**Comune di Fornovo Taro**

**VARIANTE PARZIALE**

Rettifica cartografica

**Relazione illustrativa  
di Variante**

*Stralcio Tav. PSC1 vigente*

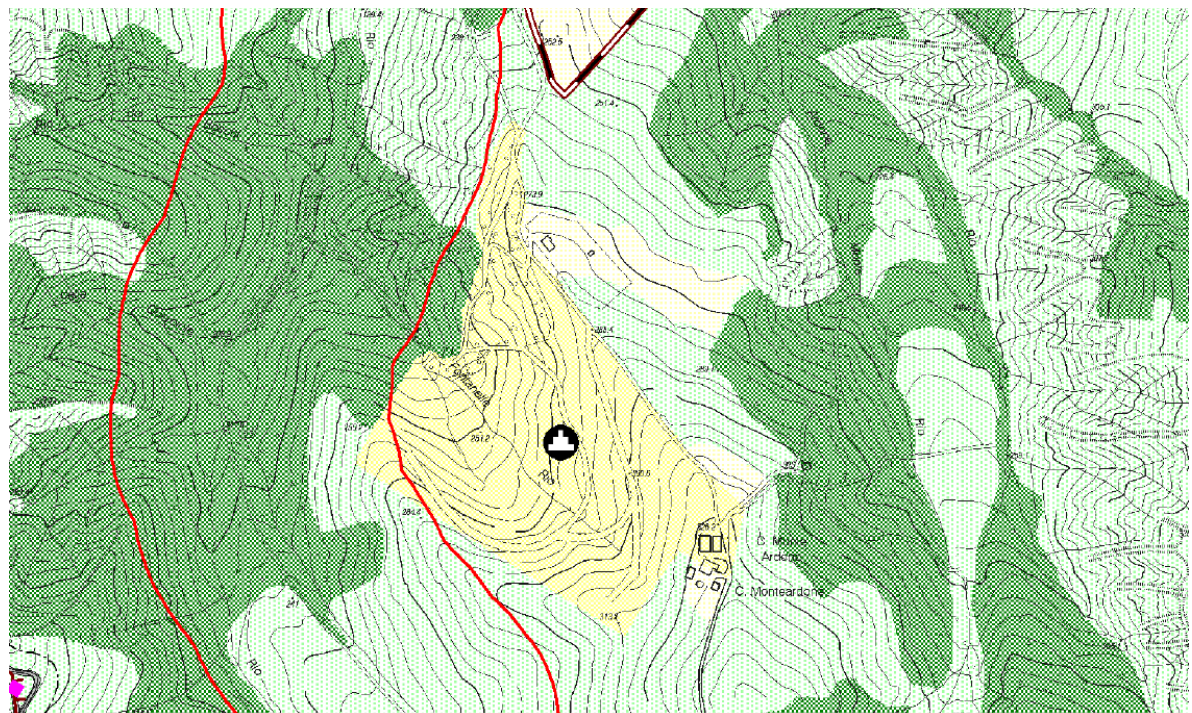
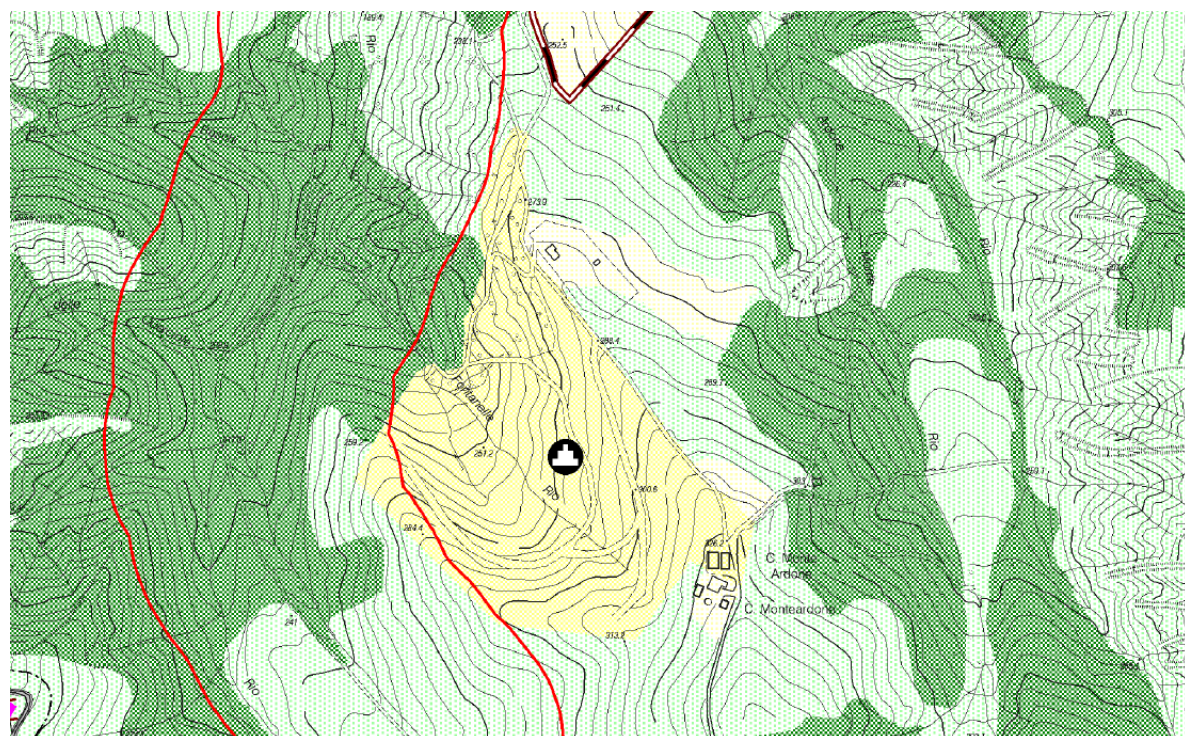
La rettifica riguarda il limite sud/sudest dell'impianto, come di seguito riportato:

*Stralcio Tav. PSC1 variante*

*Stralcio RUE vigente – Tavola RUE\_2.6*

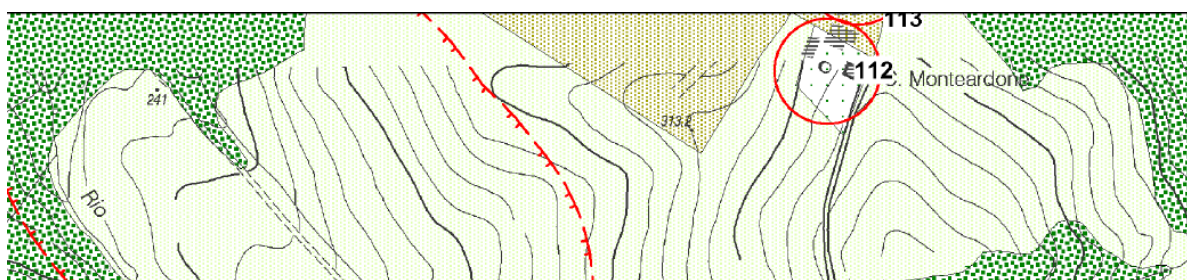
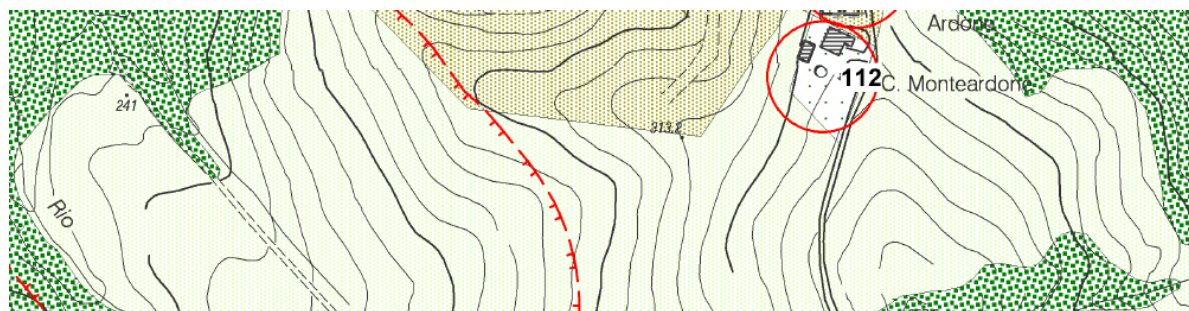
Il limite sud/sudest dell'impianto, viene modificato come di seguito riportato:

*Stralcio RUE variante – Tavola RUE\_2.6*
